## 東海再処理施設の安全対策に係る廃止措置計画認可変更申請対応について

令和2年11月5日  
再処理廃止措置技術開発センター

事故対処の有効性評価の申請に係る対応の整理について

事故対処の有効性評価に係る質問への回答

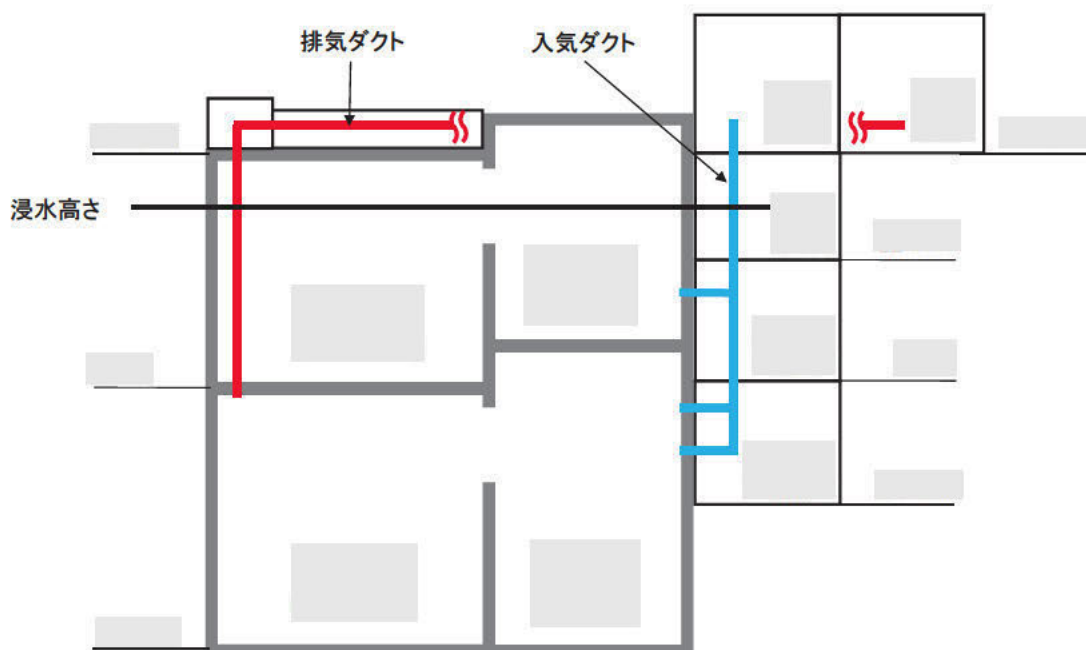
- 評価対象機器（アスファルト固化体、プラスチック固化体）が保管された貯蔵セル（R051/R052、R151/R152）は、移送セル（R050、R150）に隣接しており、各セルは固化体貯蔵用搬送設備が走行できるよう繋がっている。（下図参照）  
移送セル（R050、R150）は、浸水高さ以下にケーブルダクト等が設置されていることから、貯蔵セル（R051/R052、R151/R152）は浸水し、評価対象機器内への海水流入が考えられる。

- ※：貯蔵セル（R051/R052、R151/R152）の入気ダクトは、下図に示すルートで隣接する移送セル（R050、R150）まで設置されており、入気ダクトに開口部がないことから、当該ダクトを経由して移送セルに海水が浸入する可能性は考えにくい。  
なお、排気ダクトは、下図に示すルートで貯蔵セル内から A323 まで設置されており、海水が浸入することはない。
